**portant ouverture d'une enquête publique relative à la demande d'autorisation
environnementale pour la création d'un parc éolien sur la commune de Denting
par la société Parc Eolien Ban Saint Jean**

**Mémoire en réponse à l'avis rendu par la MRAe
Août 2022**

Parc Eolien du Ban Saint-Jean

Ce document constitue la réponse du Maître d’Ouvrage à l’avis de la Mission Régionale d’Autorité environnementale Grand-Est n°2022APGE71 rendu le 27 juin 2022, dans le cadre de l’instruction du projet de parc éolien du Ban Saint-Jean situé sur la commune de Denting (57). Il reprend les recommandations de la MRAE (encadrés ci-dessous) et y apporte des réponses. L’avis est joint à ce mémoire en Annexe 1.

Figure 3 – synthèse des contraintes dans un rayon de 20 km

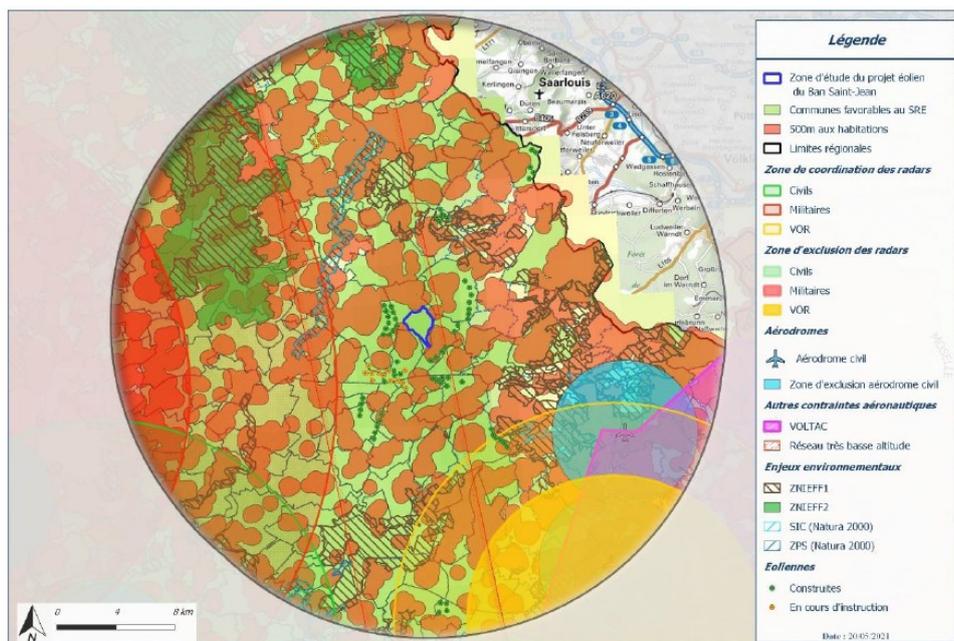
La carte finale des territoires communaux possibles (en vert clair dans la figure 3) montre qu'un grand nombre d'autres communes auraient pu accueillir le projet.

La justification du projet dans le dossier passe donc d'une échelle « 20 km » directement à l'échelle du site et de ses contraintes propres sans explication.

Figure 6 – angles d'occupation de l'éolien autour de Momerstroff

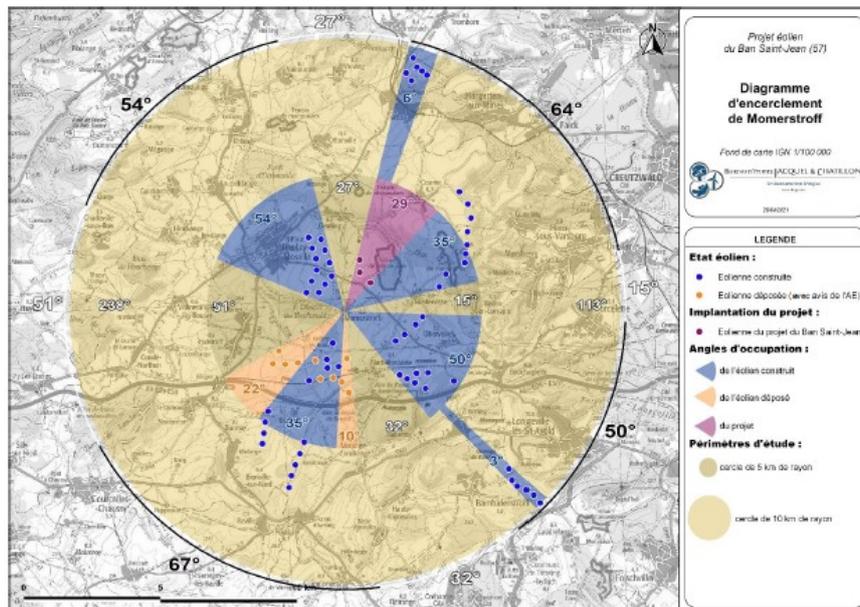
Pour Momerstroff le dossier considère que l'impact de 29 % supplémentaire n'est pas significatif en raison d'un encerclement pré-existant de 206 ° pour ce village. Pour l'Ae cette conclusion n'est pas pertinente. En effet, l'angle de respiration avant projet de 56° à 5 km, diminué de 29° en raison du projet, est actuellement l'angle de respiration le plus large¹³. Le nouvel angle de respiration maximal devient l'angle de 51° situé à l'ouest du projet, soit 5° de moins qu'actuellement.

L'Ae recommande de rehausser le niveau d'impact cumulé sur le paysage qui ne peut être considéré comme faible vu l'effet de saturation visuelle autour des villages de Momerstroff et de Niedervisse.

Figure 7 – angles d'occupation de l'éolien autour de Niedervisse

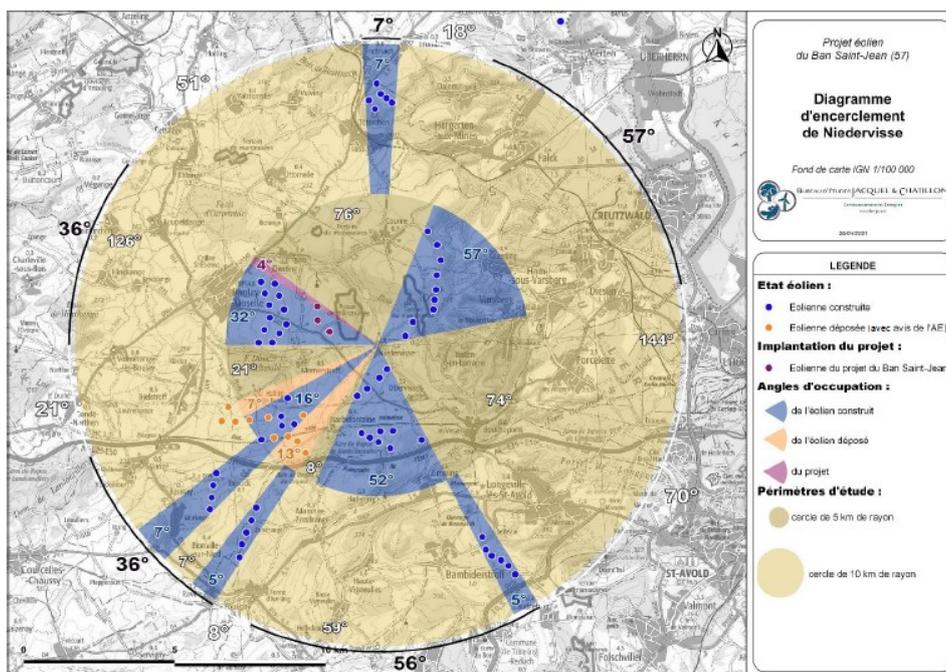
Pour Niedervisse le dossier considère également que la saturation visuelle est pré-existante au projet. Pour l'Ae, l'angle de respiration avant projet de 80° à 5 km est aussi nettement inférieur à la recommandation du guide cité en note de bas de page n°13 ci-dessous. Cet angle de 80° est aussi l'angle de respiration le plus large actuellement depuis ce village et sera donc diminué encore de 4°.
